Corgoloin

Modification n°1 du Plan Local d'Urbanisme

1. NOTICE DE PRESENTATION (ADDITIF AU RAPPORT DE PRESENTATION DU PLU)

Approbation – 11 septembre 2024

Extrait du plan de zonage AVANT modification

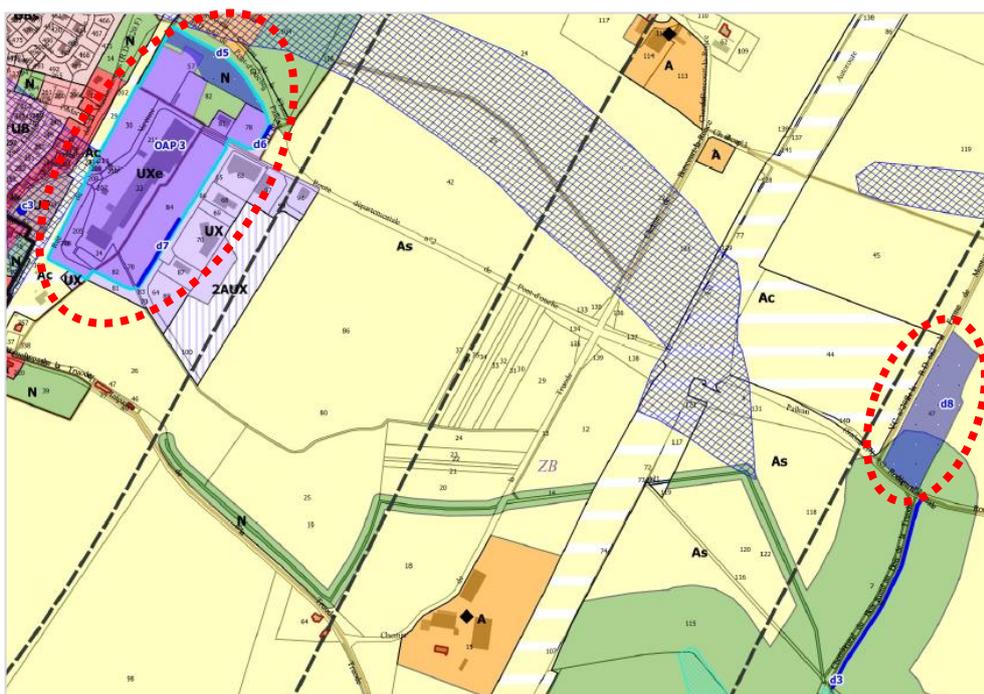
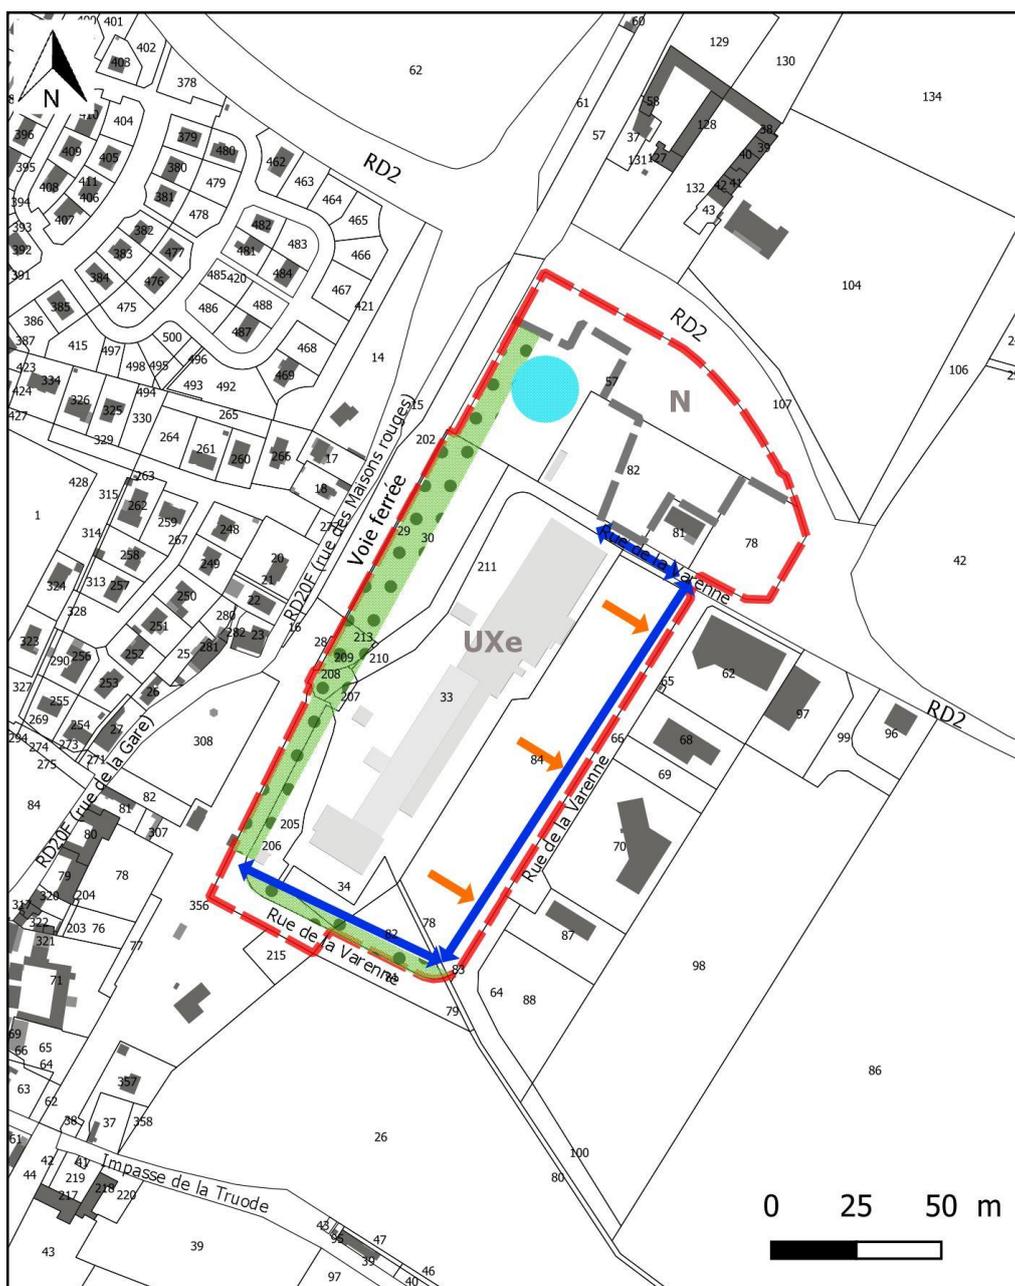
En premier lieu, la hauteur de construction maximale autorisée est relevée de 10 mètres à 13 mètres au faîtage ou à l'acrotère, sur le secteur visé par la modification ; un sous-secteur « UXe » est créé, de manière à ne pas impacter l'ensemble de la zone UX du PLU. Les autres évolutions sont listées dans le tableau ci-dessus (règlement, patrimoine protégé).

Extrait du plan de zonage AVANT modification (vue générale)

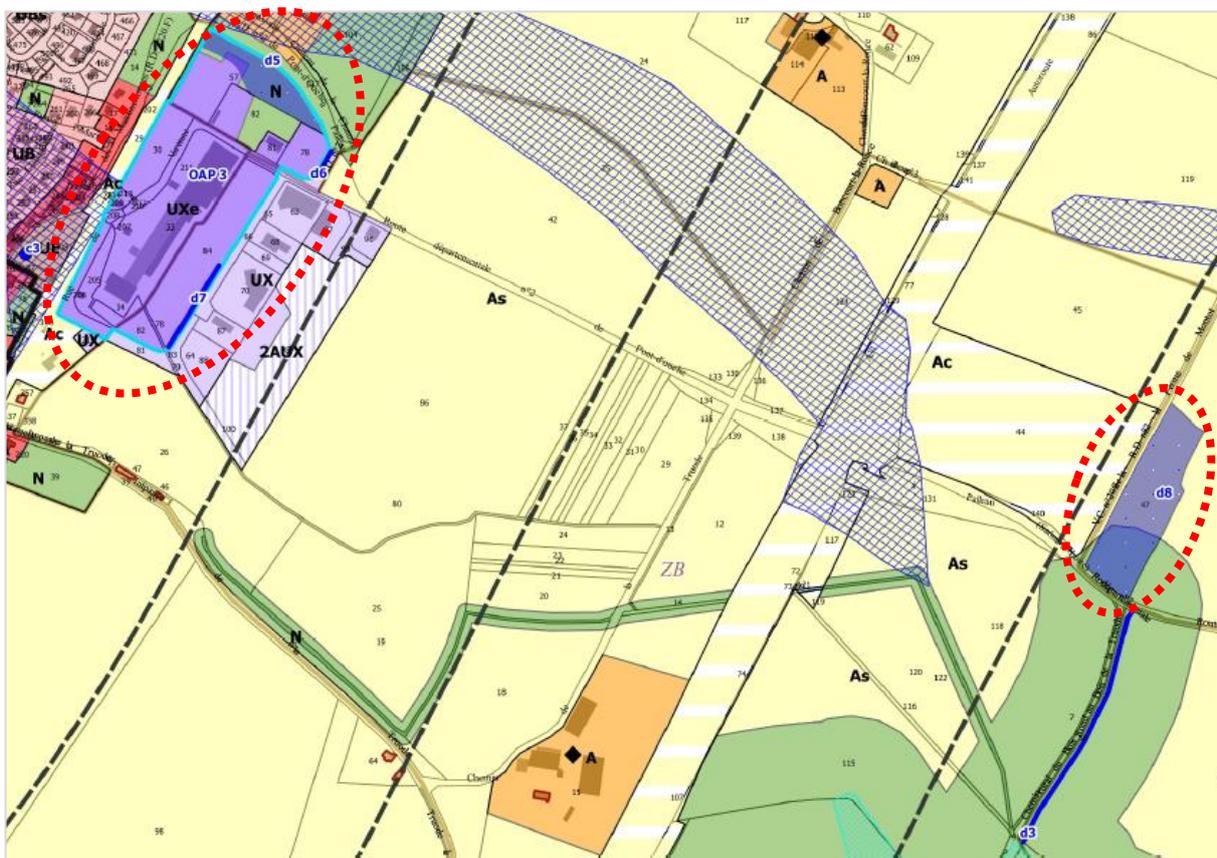
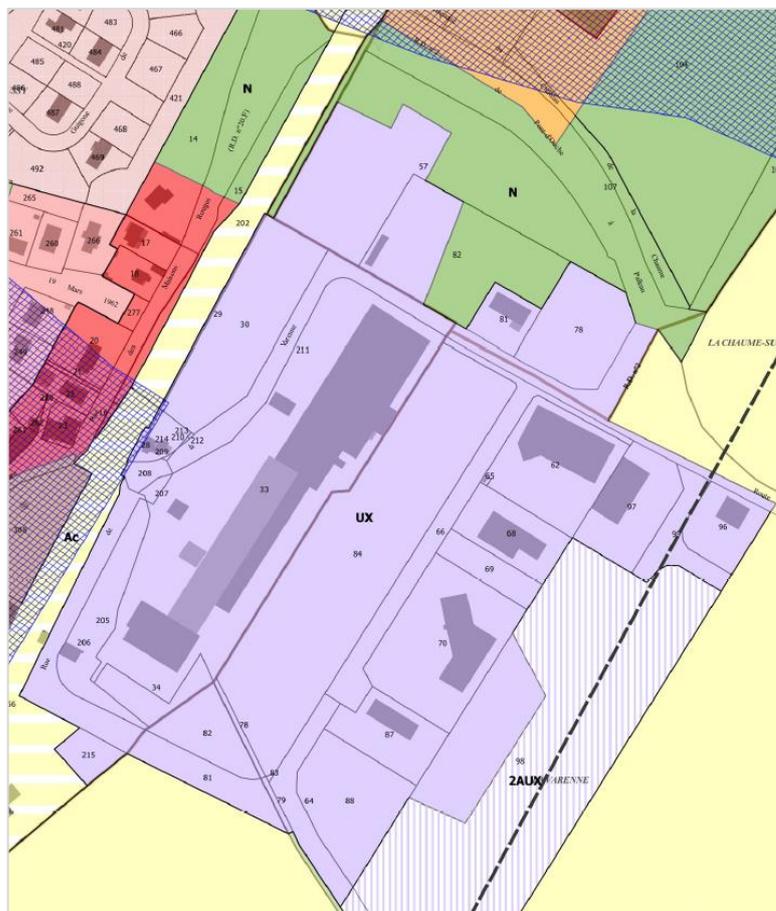
Il représente une surface de **6,0 ha**.

Extrait du plan de zonage AVANT modification (parcelles AD28-29)

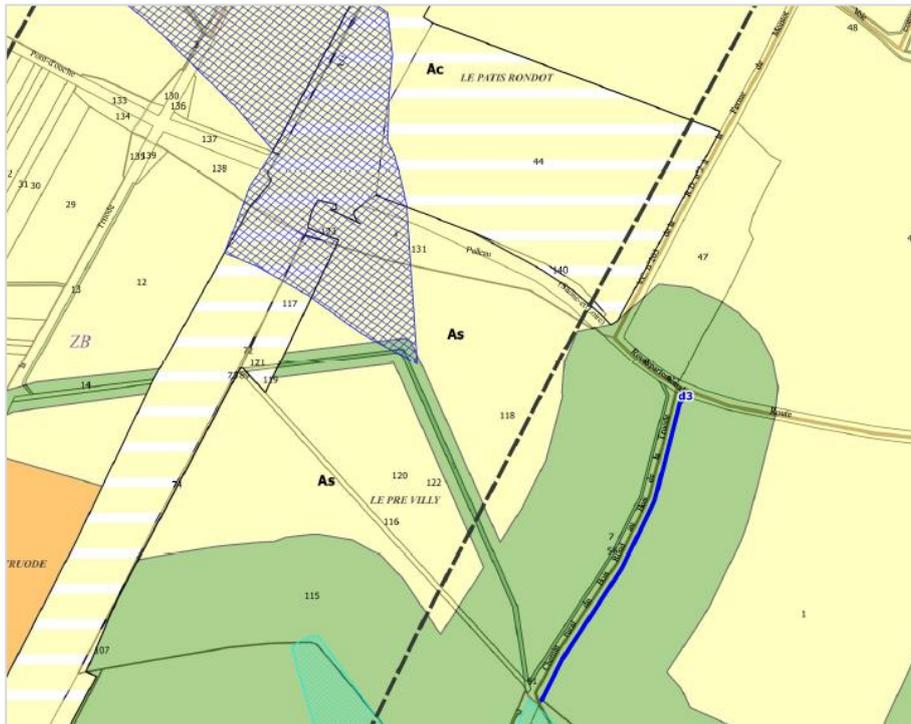
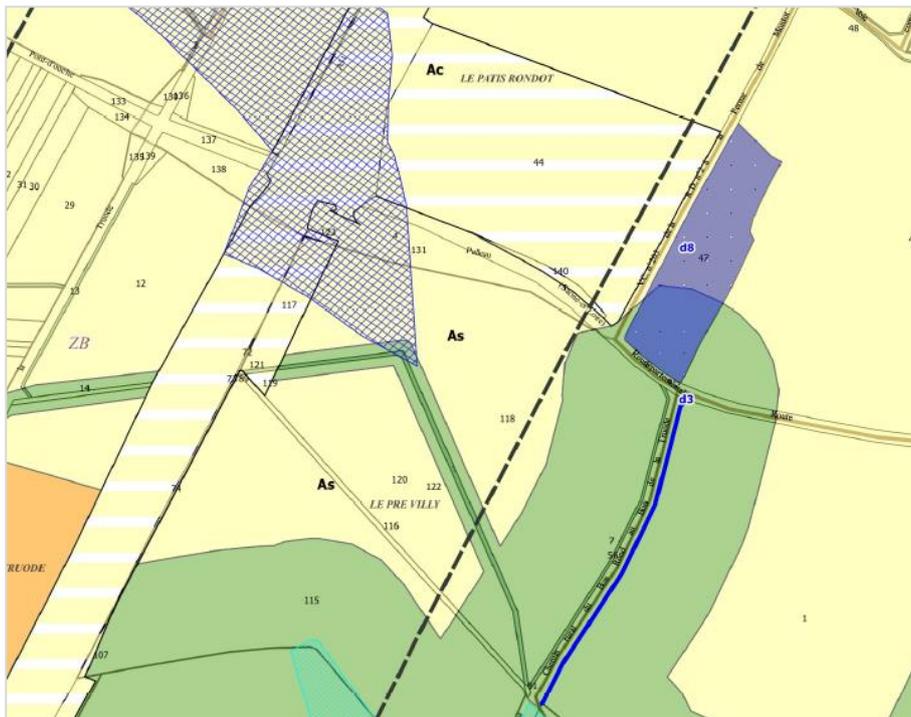
En outre, une **erreur est corrigée** : les étroites et filiformes parcelles AD28 et AD29, classées en zone UX, appartiennent à la SNCF et auraient dû être classées en zone Ac, secteur agricole correspondant à l'emprise de l'autoroute et de la voie ferrée. Cela concerne une surface de **0,0215 ha** (215 m²).
